INFORME DE VISITA DE CONTROL
N° 089-2020-CG/GRPI-SVC

**OBRA “AMPLIACIÓN Y MEJORAMIENTO DEL SISTEMA
DE AGUA POTABLE Y SANEAMIENTO EN LA CIUDAD
DE AYABACA, PROVINCIA DE AYABACA, PIURA.”**

INFORME DE VISITA DE CONTROL N° 089-2020-CG/GRPI-SVC

Imagen n.° 1:
Captación Quebrada "Los Molinos"

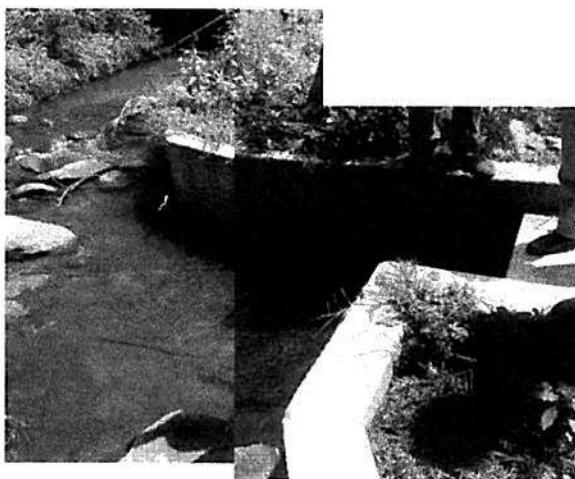
Durante la visita a la Obra se constató in situ que la partida 02.01.01 (desbroce de vegetación y limpieza manual de terreno) y la partida 02.07.03 (compuerta metálica PL 1/4" de 0.80 m x 0.50 m con volante y vástago) no han sido ejecutadas.

Como se aprecia en la Imagen n.° 1 y se dejó anotado en el Acta de Inspección a Obra, el contratista no ha ejecutado las partidas "02.01.01 Desbroce de vegetación y limpieza manual de terreno" y "02.07.03 Compuerta metálica PL ¼" de 0.80 m x 0.50 m con volante y vástago".

Imagen n.º 2:

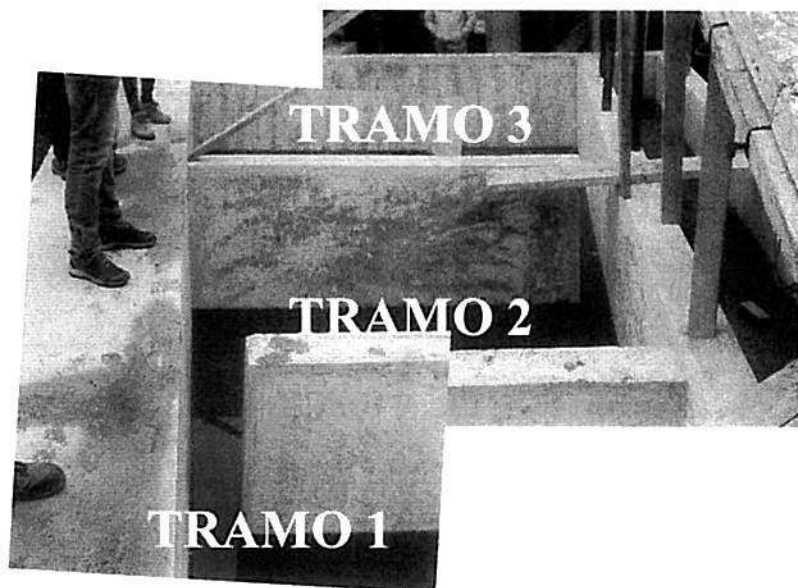
Durante la visita a la obra se verificó in situ que las partidas 04.03.09.03 (suministro e instalación de plancha de PVC prensada de 22mm x 1.895mm x 1.46mm), 04.03.09.04 (suministro e instalación de plancha de PVC prensada de 22mm x 2.066mm x 1.46mm) y 04.03.09.05 (suministro e instalación de plancha de PVC prensada de 22mm x 3.361mm x 1.46mm) no han sido ejecutadas.

Al respecto, se puede apreciar en la Imagen n.° 2 que no se han instalado las planchas de PVC PRENSADA.

Plano PTA-01 / 01 DE 06 del Expediente Técnico.

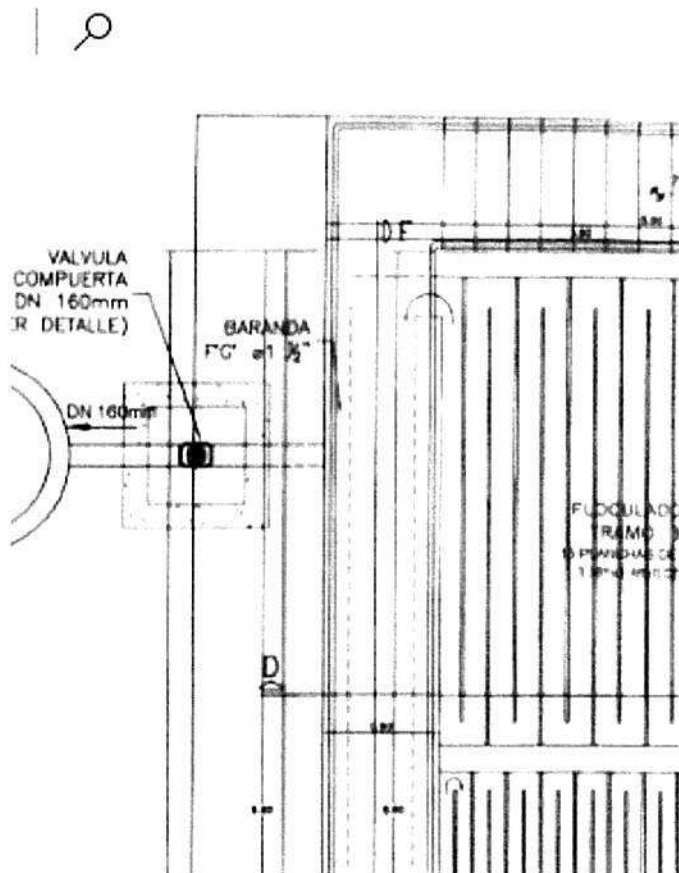
Asimismo, se debe indicar que estas obras de arte tienen un funcionamiento hidráulico muy especial como se puede apreciar en la Imagen n.° 3 cada tramo tiene

características hidráulicas diferentes con la particularidad que esta unidad busca que el agua tratada tenga siempre un flujo laminar horizontal y que las velocidades en cada tramo vayan disminuyendo con la finalidad de promover que las partículas (coloides) en suspensión se vayan juntando y formen partículas más grandes (con ayuda de químicos añadidos anteriormente) que puedan precipitar por acción de su propio peso, al respecto, es fundamental que se respete lo indicado en los planos (Imagen n.º 3), sin embargo, durante la visita de campo, se apreció que el canal de interconexión del Tramo 1 y 2 era más ancho que el canal de interconexión del Tramo 2 y 3.

PTAR N°01 – Techo metálico del lecho de secado sin cobertura

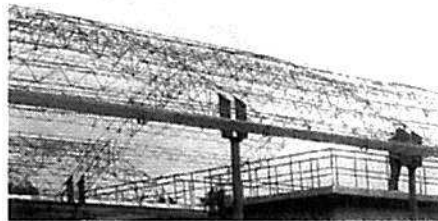
Durante la visita a la Obra, se pudo verificar in situ que en las tres (3) Plantas de Tratamiento de Aguas Residuales construidas solo se han ejecutado las obras civiles de concreto simple y concreto armado, como se dejó constancia en el acta de inspección a Obra (Apéndice n.° 2). En tal sentido, se pudo verificar que en todos

los lechos de secados construidos aún no se han colocado las planchas de polipropileno como material de cobertura como se aprecia en las Imágenes n.º 4, 5 y 6.
